改善箇所説明図

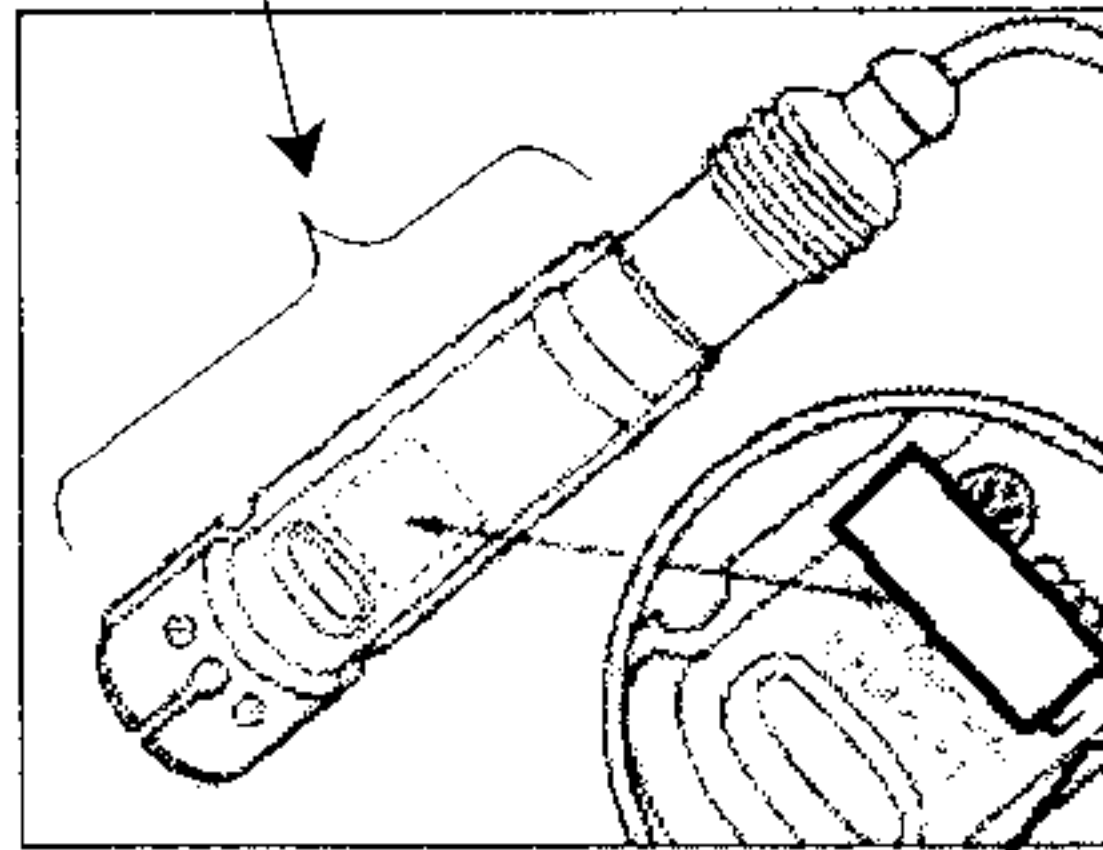
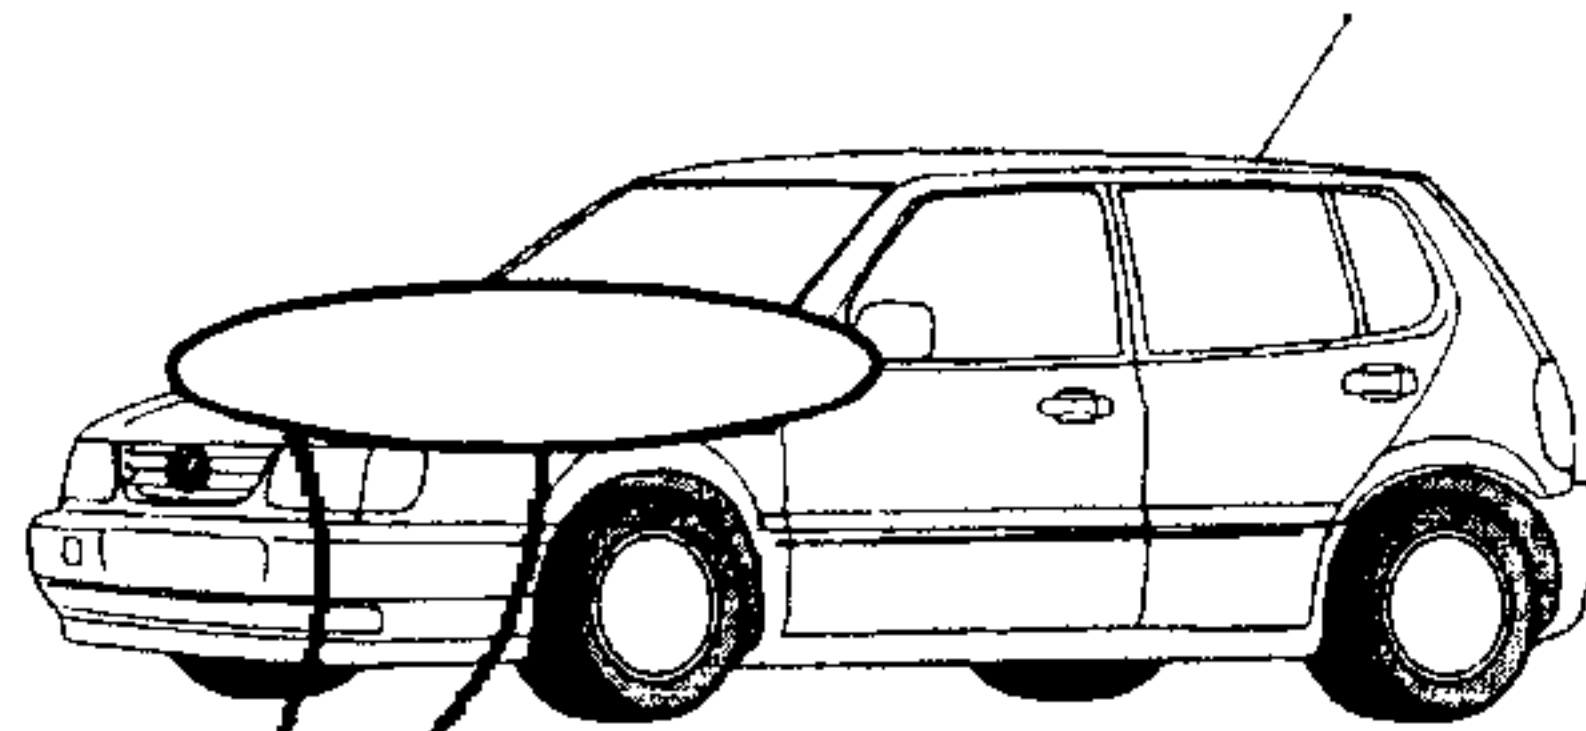
基準不適合発生箇所

原動機の点火用高圧電気配線において、点火プラグ・キャップの絶縁が不足しているため、そのままの状態で使用を続けると、当該キャップから漏電し、点火プラグが失火して原動機の回転が不安定となり、最悪の場合、触媒コンバータが損傷して排出ガス値が基準を超えるとともに原動機が停止し、再始動ができなくなるおそれがある。

改善措置の内容

全車両、原動機点火用高圧電気配線に対策品と交換する。

全車両、触媒コンバータを点検し、損傷しているものは新品と交換する。

点火用高圧配線の識別

点火プラグ・キャップ部に打刻された部品番号打刻
不具合品	032 035 255 以外
対策品(交換不要)	032 035 255

作業終了の識別

原動機後方バルクヘッドの車台番号打刻の右側に白色または黄色の識別マークを塗布する。
